**Planung von Amphibiendurchlässen  
Mitteilungsdrucksache des Amtes  
Ergänzung zur Drucksache 21-2966**

## **Rückmeldung auf Drucksache 21-2966 des Grünausschusses vom 05.04.2022 (TOP 11)**

Baumaßnahme: **Planung von Amphibiendurchlässen Falkensteiner Ufer / Holzvierte**

Planinhalt: **Lageplan Falkensteiner Ufer**

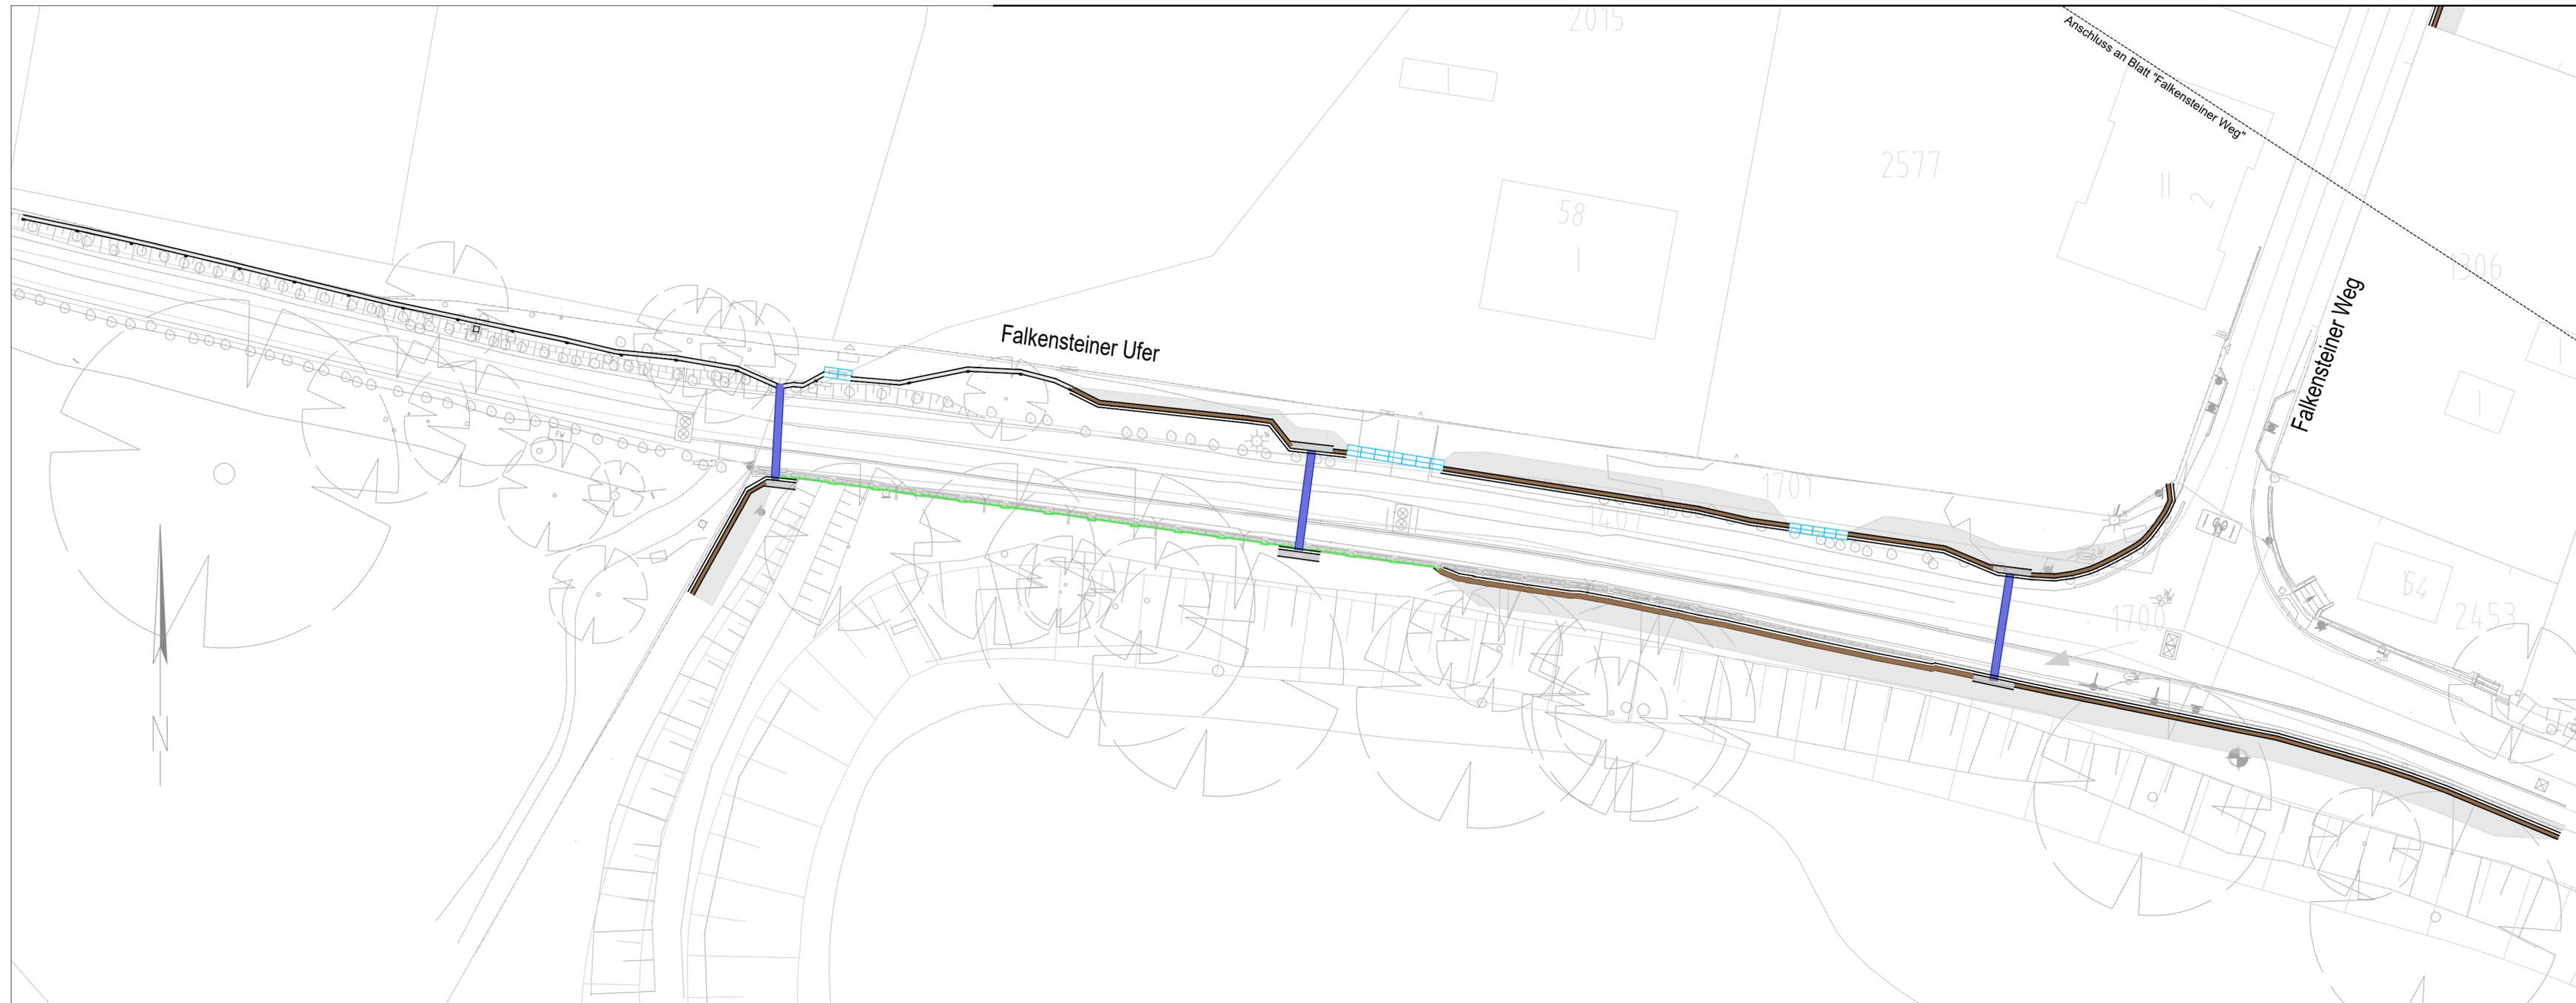
Damit der mittlere Amphibientunnel im Falkensteiner Ufer mittiger zwischen den beiden äußeren Amphibientunneln liegt, wurde eine Verschiebung des mittleren Amphibientunnels um 10 m Richtung Osten angefragt. Eine Verschiebung des mittleren Amphibientunnels wurde geprüft.

Aufgrund des vorh. Lichtmasts und der vorh. Grundstückszufahrt, für die eine Stopprinne vorgesehen ist, kann der Amphibientunnel nur um 8 m verschoben werden. Damit befindet sich der mittlere Amphibientunnel 50 m und 37 m von den äußeren Amphibientunneln entfernt.

Der Verlauf des Leitsystems wurde angepasst und verläuft nun von dem Wechsel von Stahlelementen zu Betonelementen parallel zur Straße hinter dem Lichtmast entlang. In diesem Bereich werden die Betonelemente nur zur Hälfte unter GOK eingebaut, damit die Überdeckung der nördlich verlaufenden Stromnetz-Leitung nicht verändert wird.

Mit dem erforderlichen Abstand von 1 m zum Lichtmast verschwenkt das Leitsystem näher zur Straße, sodass der Tunneleingang rund 1 m von der Straßenbegrenzungslinie entfernt ist. Um den Amphibientunnel und die Stopprinne mit unterschiedlichen Sohlhöhen zu verbinden, wird ein 1 m langes Leitelement als Zwischenelement eingebaut.
